## Projet TAMET SA - EQUILIS Belgium

Chaussée de Louvain, Rue Goemans et Rue des Messes à 1320 HAMME-MILLE

Dans le cadre de l'étude d'incidences sur l'environnement réalisée par *CSD ingénieurs* à partir du 4 septembre 2023, vous trouverez ci-après les remarques, suggestions recommandations et demandes du Groupe Local ECOLO de Beauvechain.

## Les parkings

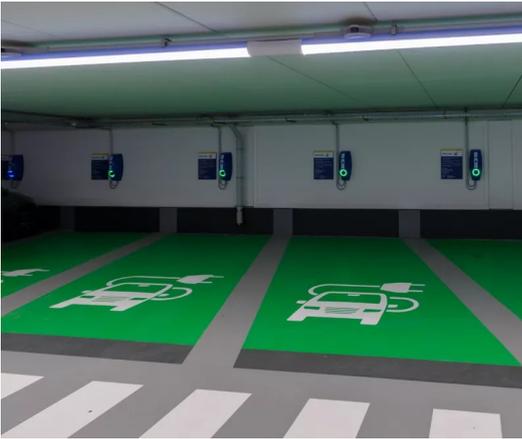
Nous nous interrogeons et exprimons même une inquiétude par rapport aux 190 places de parking en sous sol qui sont prévues dans le projet. Nous déplorons la pensée unique du 'tout à la voiture' qui est à l'origine de cet aspect. Nous craignons également que ces parkings en sous-sol soient inondés en cas de (forte) pluie.

Nous avons des craintes quant à la stabilité du site qui sera dénaturée par la présence importante de ces parkings souterrains. Des études, et des simulations sont-elles prévues pour voir en quoi cet important bouleversement du sous-sol va impacter la stabilité du site et de ses abords, ainsi que la biodiversité ?

A minima, nous invitons l'auteur de projet (ou le gestionnaire du site?) à mettre en place une stratégie qui veillerait à inviter les usagers des parkings souterrains à évacuer leur véhicule du sous-sol en cas d'alerte orange, par ex. pour que les parkings en sous sol puissent servir de 'bassin d'orage' ou de ZIT en plus de la ZIT déjà prévue sur le site en zone naturelle.

Quid des bornes de recharge pour véhicules électriques dans les parkings sous-terrains ? Qu'est ce qui est prévu ? Avec quelle source d'énergie ? Si ces bornes de recharge ne sont pas possibles en sous-sol, nous invitons les auteurs de projet à prévoir suffisamment de bornes de recharge en extérieur.

Nous recommandons / demandons que toutes les places de parking extérieures soient réalisées en caillebotis ou tout autre revêtement perméable (dolomie,...). Les avantages sont évidents:
